電源開発株式会社  
大間原子力発電所

敷地周辺における震源を特定しない地震の  
地震規模について

平成20年3月  
原子力発電安全審査課

### 第3図 深さ 40 kmにおける $V_p/V_s$ 比

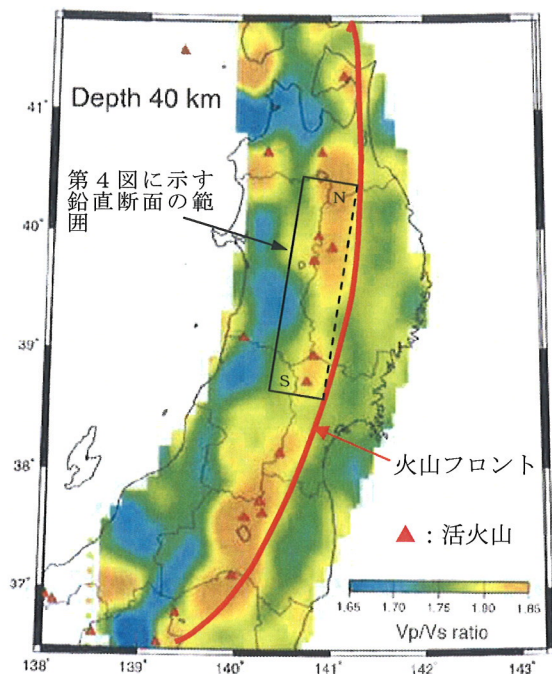
申請者は第3図によると、敷地周辺を含む下北半島付近においては、 $V_p/V_s$ 比が大きな領域となっており、敷地周辺は低速度域であると考えられるとしている。

### 第4図 脊梁山地(火山フロント付近)に沿った $V_p/V_s$ 比

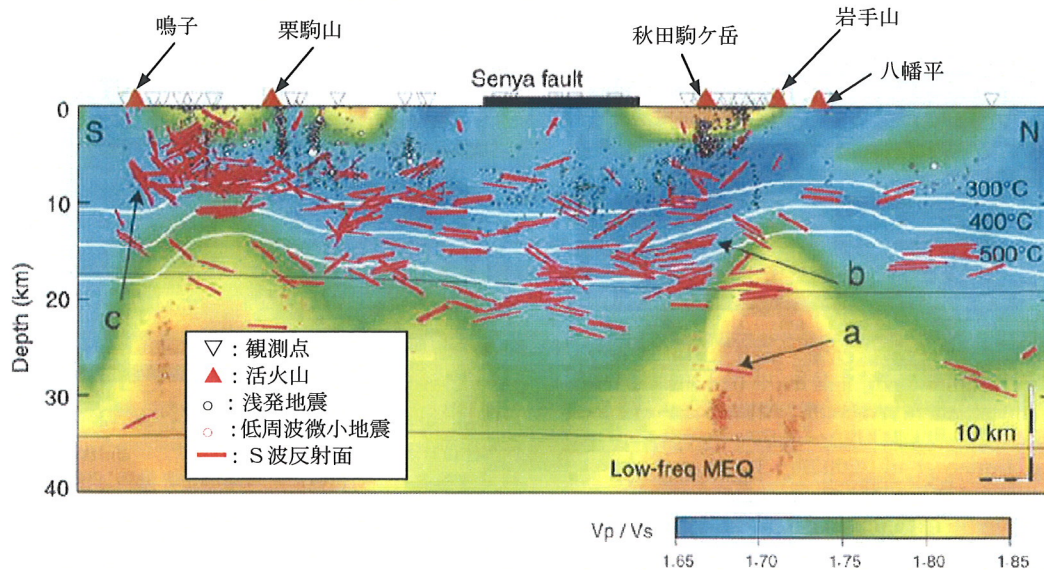
申請者は第4図より、300度から400度の等温線は、内陸の浅発地震の下限付近である地震発生層の深さ分布に対応しており、火山地域における地震発生層の下限深さは10km程度と浅くなっているとしている。

第 7 図 下北半島における  $V_p$  の偏差

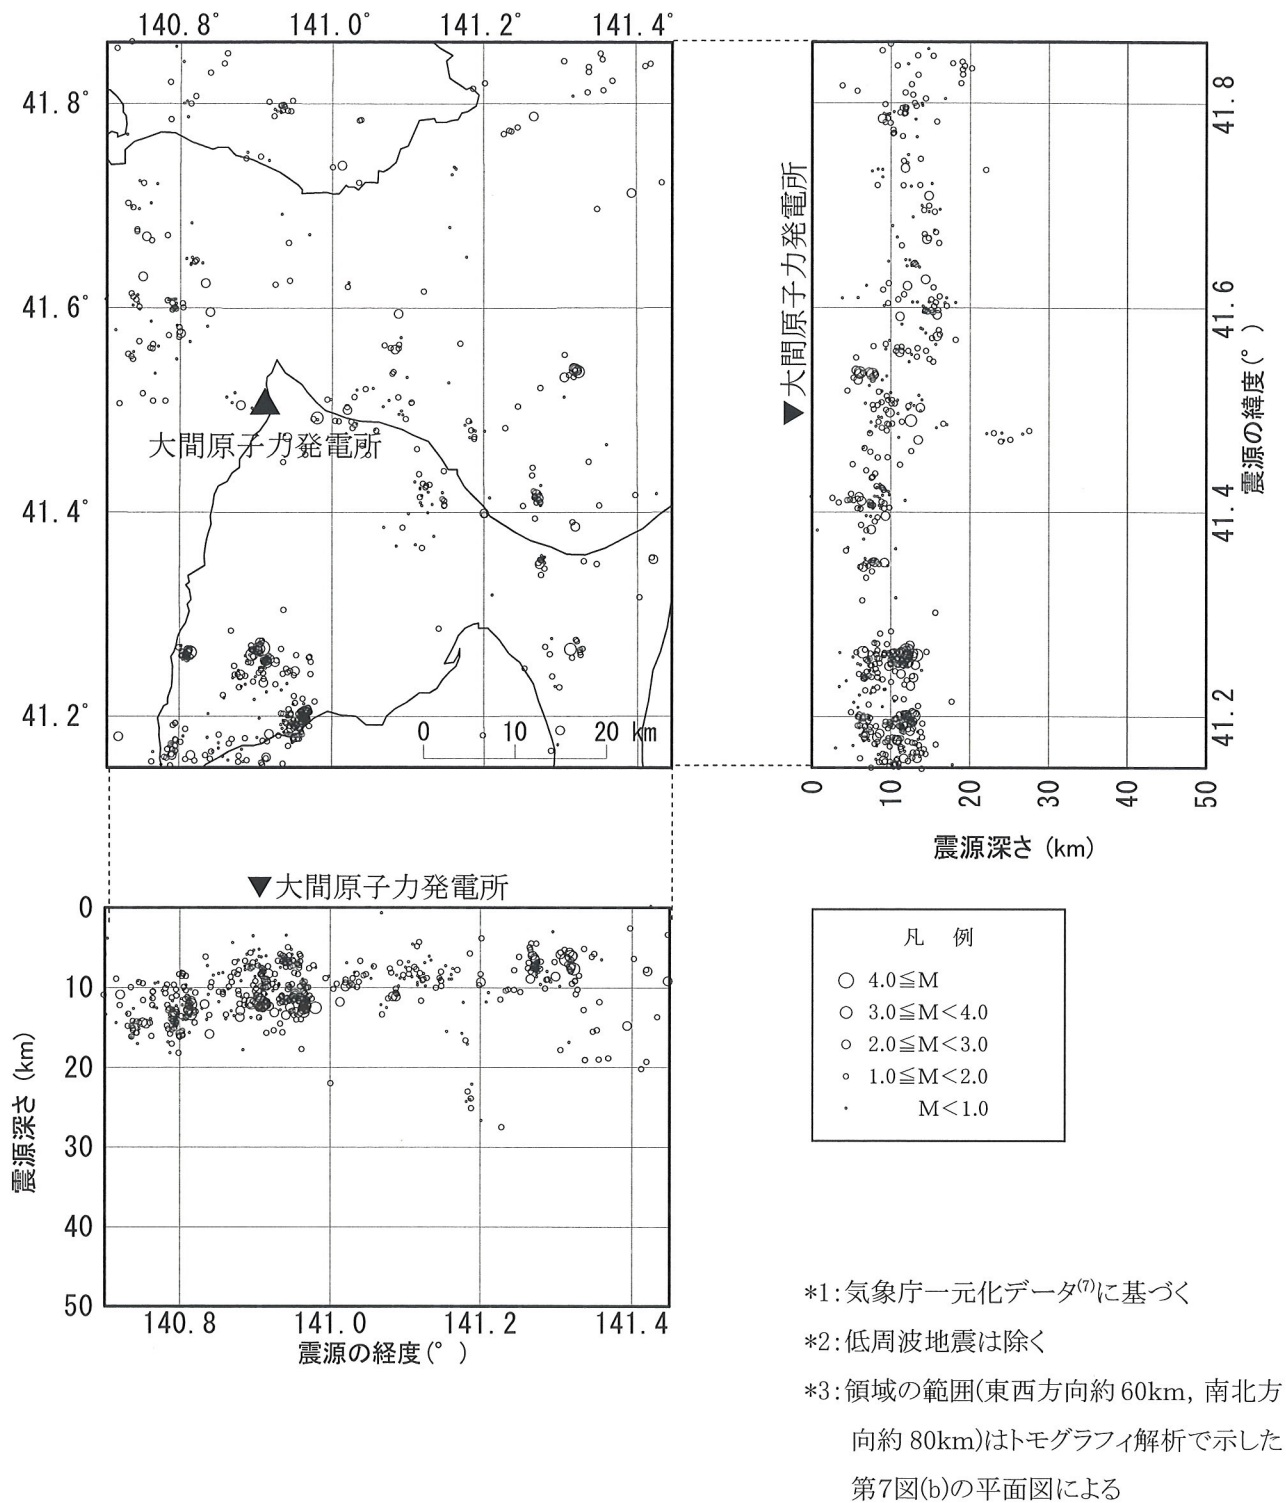
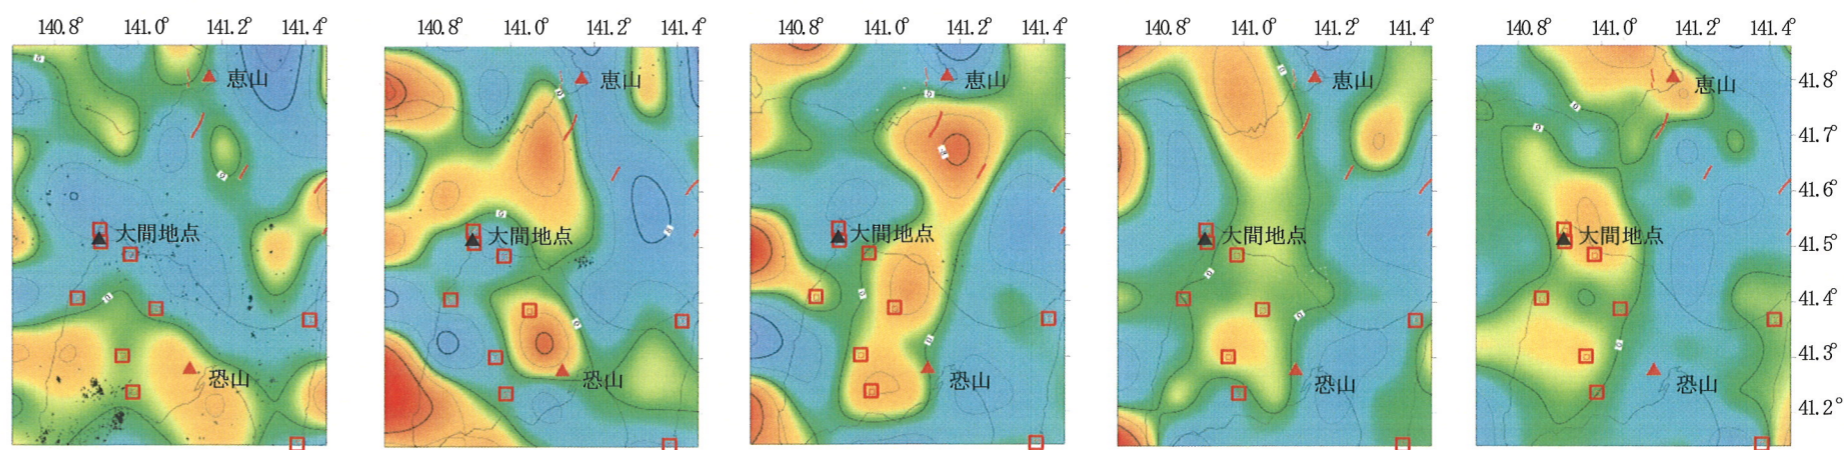
申請者は第7図より、次のようなことが言えるとしている。

- ①恐山及び恵山付近の鉛直断面においては、低速度域が深さ50kmから地表まで分布している。また、敷地を含む鉛直断面においても低速度域が深さ50kmから深さ15km付近まで分布している。平面図によると、これらの低速度域は恐山付近から恵山付近にかけて平面的に広がっている。
- ②敷地を含む鉛直断面によると、地表から深さ10km～15km程度の範囲において内陸地殻内地震が発生しているが、その多くは概ね深さ10km～12km程度で発生している。なお、敷地の東側の深さ15km～35km付近で発生している地震は、深さ50kmから深さ

15 k m付近まで分布している低速度域の境界の外側付近で発生しており、これらは内陸地殻内地震ではなく、モホ面(深さ 35 k m程度)の直上付近で発生する深部低周波微小地震であると考えられる(資料第 109C-25-2 号参照)。

申請者は、敷地周辺のトモグラフィ解析で認められた上述①の敷地下方に広がる低速度域については、「2.1 東北日本における地震波速度構造」で述べたように、敷地を含む下北半島が  $V_p/V_s$  の大きな領域となっており、低速度域であると考えられることと整合しているとしている。

また、上述②の敷地を含む断面では、地表から深さが概ね 10 k m～12 k m程度で多くの内陸地殻内地震が発生していることについては、敷地が恐山と恵山の両火山の間に位置しており、東北地方から北海道に続く火山フロント付近であることから、「2.2 東北日本の火山フロント付近における地震発生層の下限深さ」で述べたように、火山地域においては地震発生層の下限深さが 10 k m程度と浅くなっていることに対応しているとしている。

第8図(1) 敷地周辺の微小地震の震源分布とD10, D90  
(気象庁カタログ<sup>(7)</sup>: 1997年10月~2005年12月)

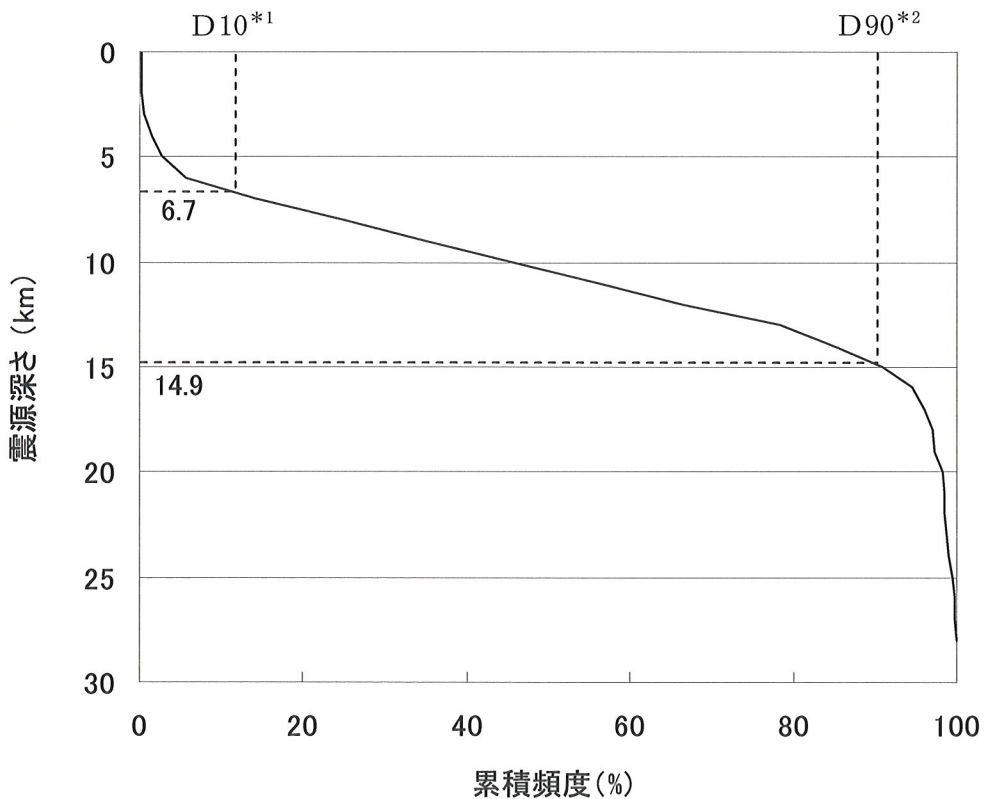
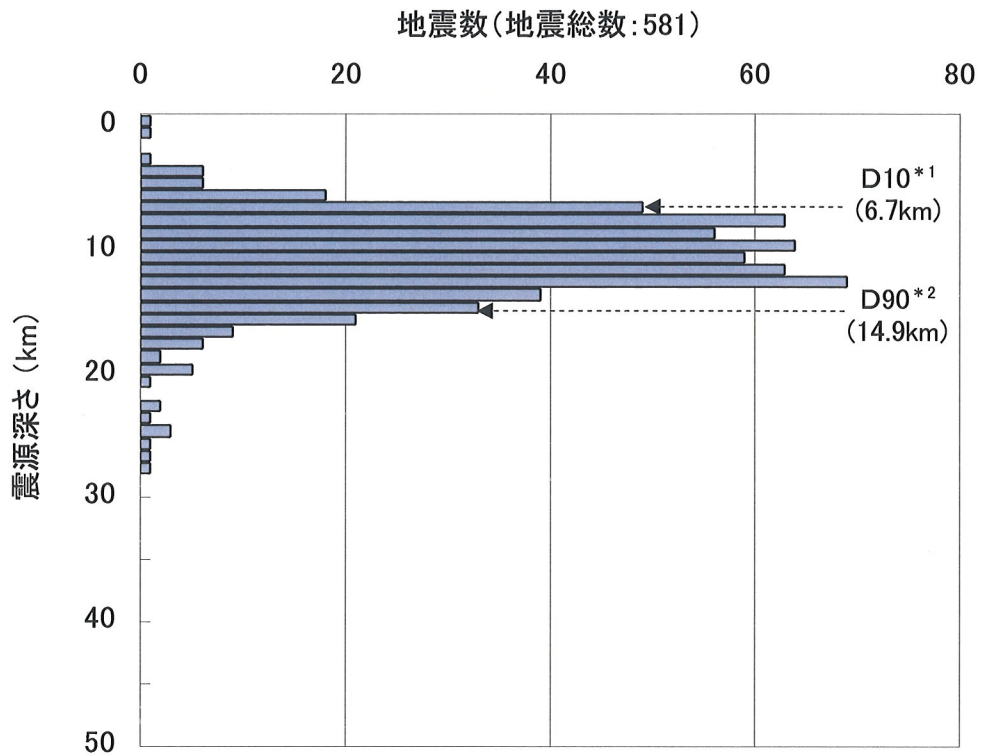
の考え方にに基づき、気象庁カタログ<sup>(7)</sup>のデータを用いて、1997年10月から2005年12月の期間に発生した微小地震についてD10(その値より震源深さが浅い地震数が全体の10%になるときの震源深さ)及びD90(その値より震源深さが浅い地震数が全体の90%になるときの震源深さ)を算定し、それぞれ6.7km及び14.9kmであることを踏まえ、D10は6km程度及びD90は15km程度であるとしている。なお、第8図の範囲は、トモグラフィ解析で示した第7図(b)の平面図の領域である。ここでD10及びD90については、別紙2に示すように、上述の期間よりも長くした場合、及び領域を広くした場合について算定しても、同じような値が得られたとしている。

D90が地震発生層の下限深さに相当すると考えると、上述のD90の値は、「2.3敷地周辺におけるトモグラフィ解析」で述べた地震発生層の下限深さである10km～15kmと概ね対応しているとしている。

申請者は、上述のD10及びD90によると、敷地周辺の地震発生層の厚さは9km程度と推定できるとしている。この場合、別紙3に示すように、地震発生層に飽和するような震源断層の地震規模は鉛直断層でM6.1、傾斜角45度の場合M6.5に相当するとしている。

第 16 図 主な活断層分布

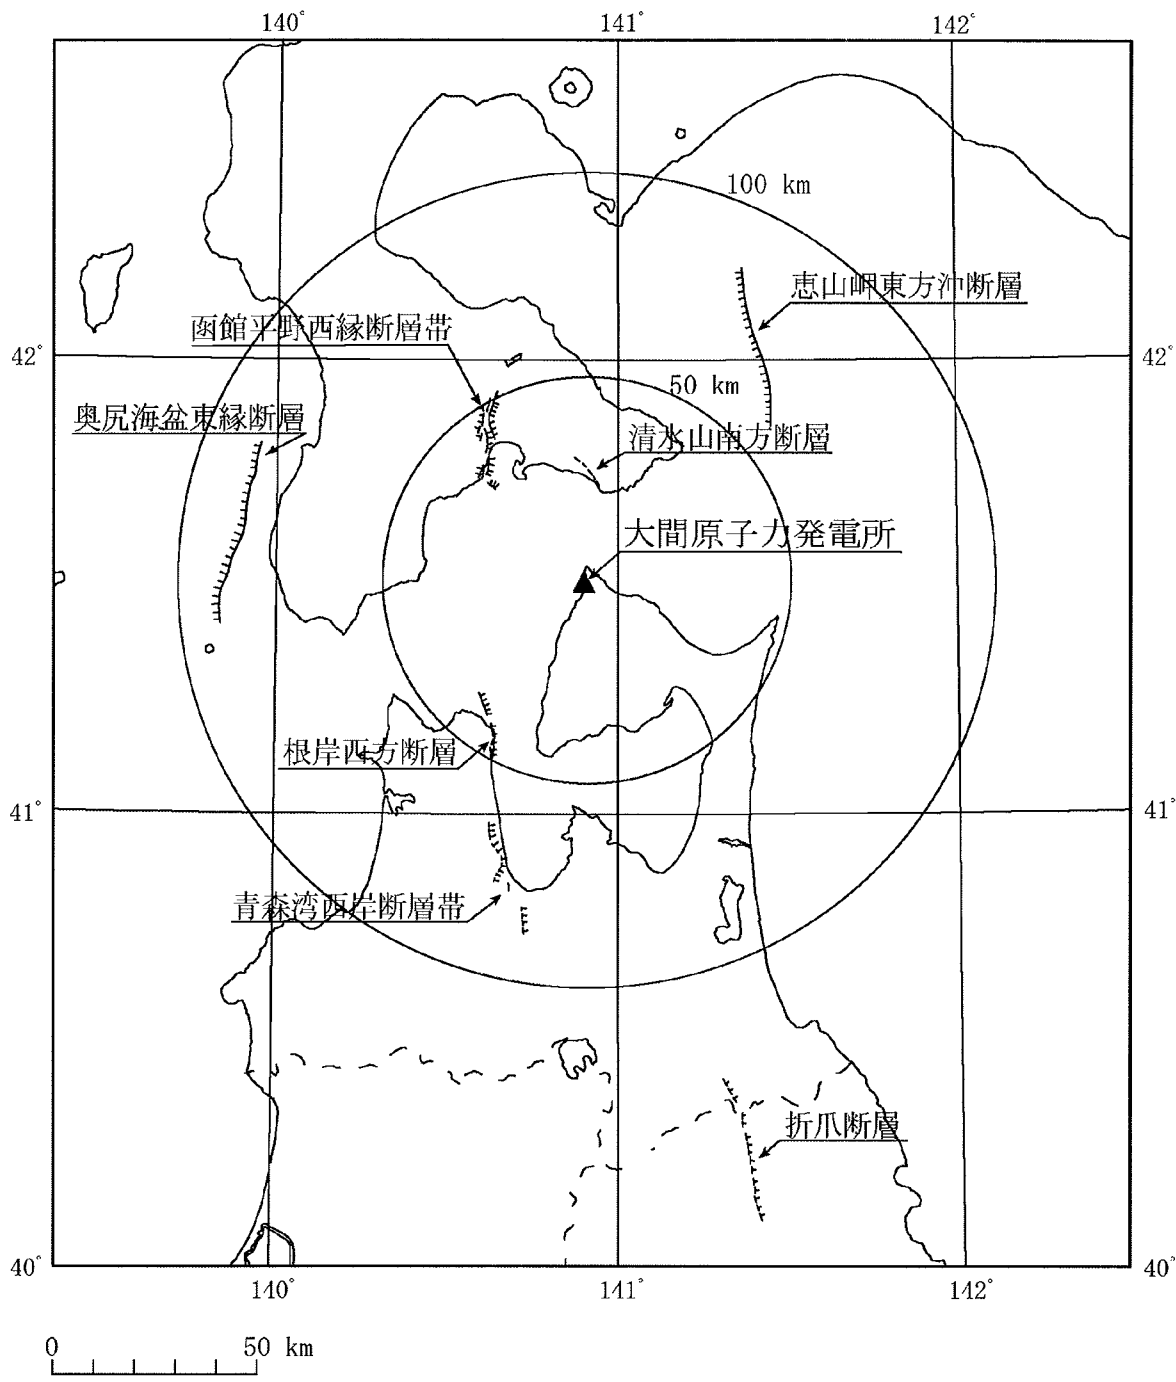
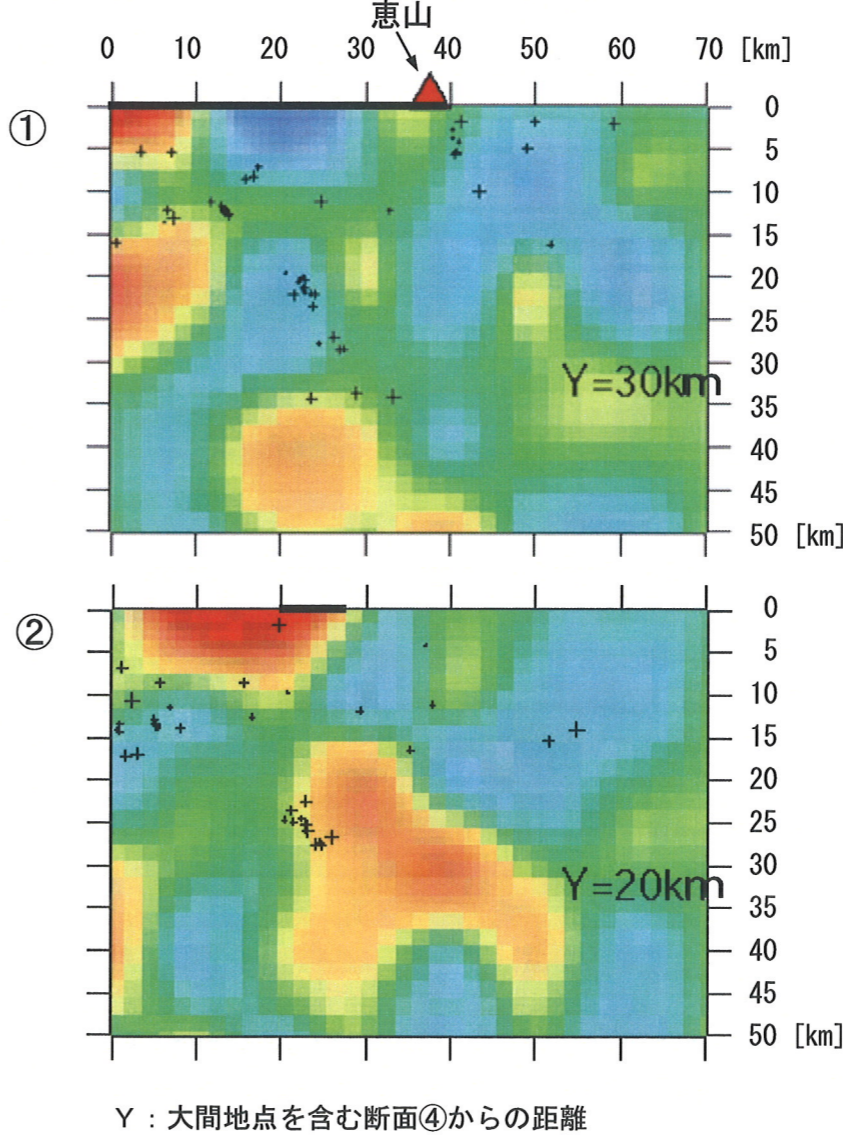
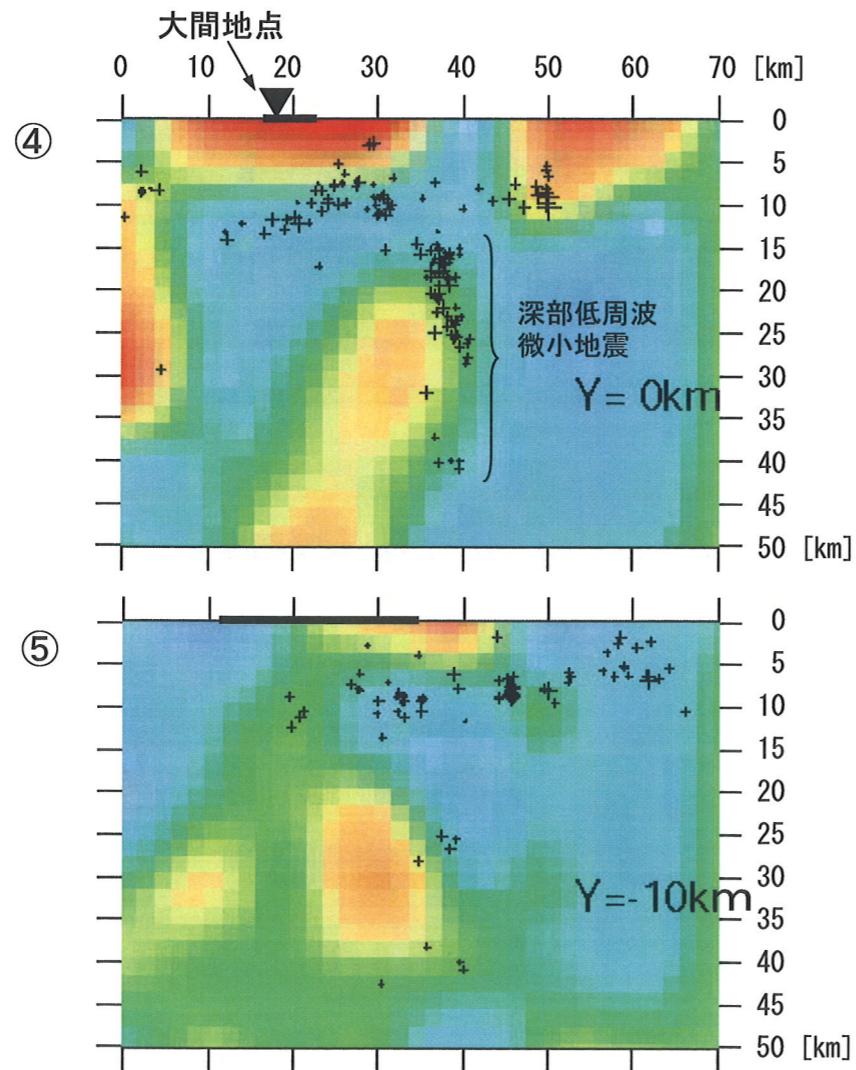
第16図に、敷地周辺における活断層分布図を示す。申請者は、同図から、敷地の西方に位置する函館平野西縁断層帯と東方に位置する恵山岬東方沖断層が、第14図及び第15図に示した脊梁山地の両側に位置する逆断層に相当すると考えられるとし、東北地方においては、このように脊梁山地を挟んで西側に位置する活断層としては、第16図に示した根岸西方断層をはじめ、青森湾西岸断層帯等があり、東側に位置する活断層としては、折爪断層等があるとしている。

また、申請者は、函館平野西縁断層帯は西側隆起、恵山岬東方沖断層は東側隆起のため、第14図に示した断層の傾斜とは異なるものの、函館平野西縁断層帯ではM7.2、恵山岬東方沖断層ではM7.5の地震を起こし得る活断層であるとしている。

第17図 下北半島におけるV<sub>p</sub>の偏差(東西断面図)と海成段丘面の旧汀線高度の投影断面

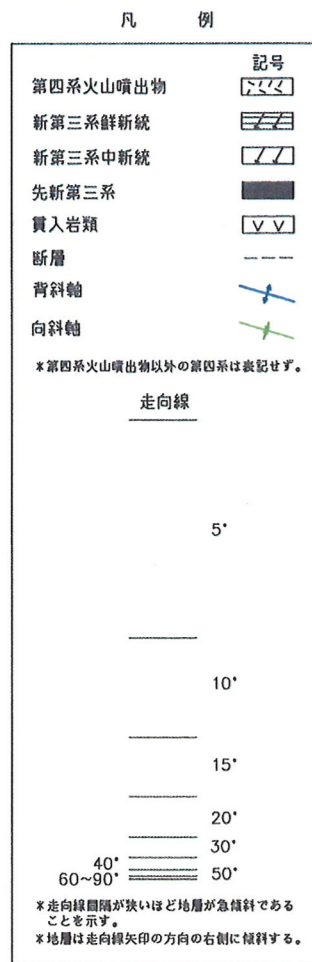
ここで第17図に、敷地周辺の広域的な、津軽海峡周辺に分布する後期更新世の最終間氷期最盛期(MIS5e)の海成段丘であるM<sub>1</sub>面(約12~13万年前)の旧汀線高度分布と敷地周辺トモグラフィ解析によるV<sub>p</sub>偏差の断面を示す。

この、M<sub>1</sub>面の旧汀線高度分布図示範囲と、V<sub>p</sub>偏差図示範囲の重複範囲は必ずしも広くはないが、M<sub>1</sub>面の旧汀線高度は、函館平野西縁断層帯や根岸西方断層のような活断層の分布箇所では、高度の不連続を伴う局所的な傾動が分布するが、それ以外では、緩やかな波状の変形を示しており、大間地点はそのような緩やかな波状の変形域中に位置していることがわかるとしている。少なくとも下北半島ではこの緩やかな波状の変形区間と下部地殻の低速度領域の分布とは矛盾していないとしている。
